# **Propustek 11-487P**

Propustek za obcí Klepáčov

## **BĚŽNÁ PROHLÍDKA**

**Objekt: Propustek ev.č. 11-487P (Propustek za obcí Klepáčov)**

Levé čelo

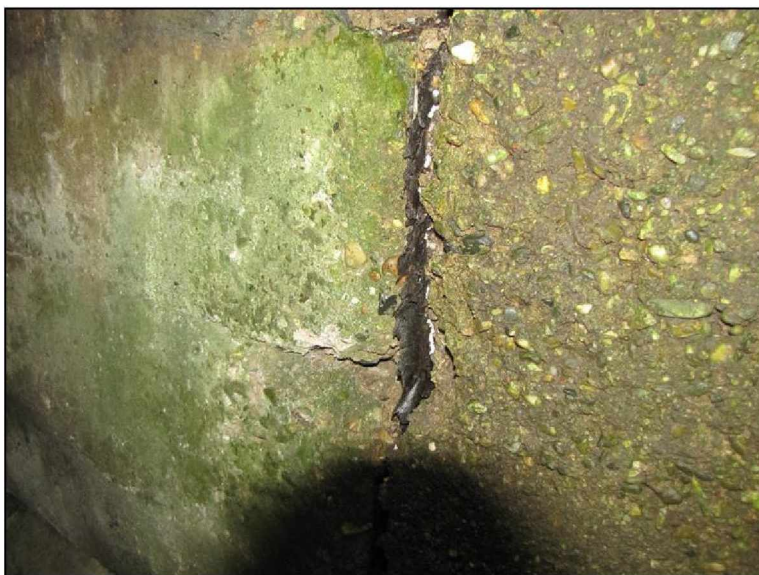
### 1 Spodní stavba

Na vtoku chybí římsa, svah je ukončen na ŽB desce. Na výtoku římsa přesypaná zeminou degradace povrchu, mechy. Náletové stromky v těsné blízkosti římsy.

| [1] | 1 | Spodní stavba | Vyčistit koryto na vtoku i výtoku, odstranit vegetaci z okolí, na výtoku odstranit hlínu z horního povrchu. |

| [3] | 1 | Spodní stavba    | Na vtoku zřídit novou římsu, na výtoku římsu sanovat. Sanace povrchu opěr sanační maltou na vtoku i výtoku. |

NK

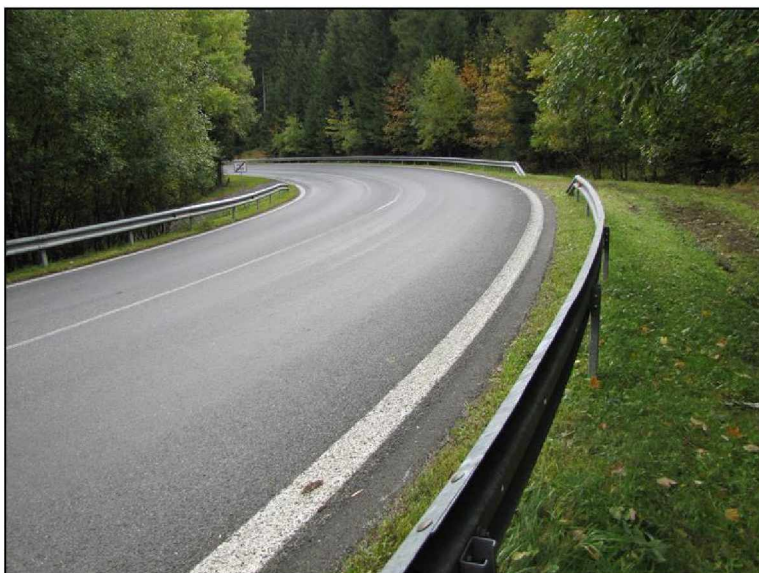
**2 Nosná konstrukce**

Podhled NK suchý, na vtoku i výtoku patrná koroze výztuže.

| [4] | 2 | Nosná konstrukce | Doplnit krycí vrstvu výztuže na podhledu vhodnou sanační metodou.                                           |

Vozovka

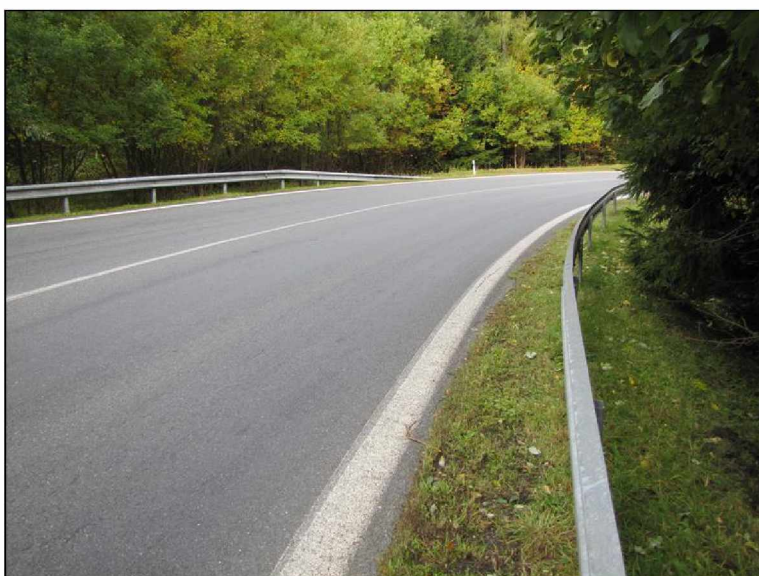
**4.8 Ostatní vybavení**

Chybí označení objektu.

| [2] | 4.8 | Ostatní vybavení | Doplnit označení propustku |
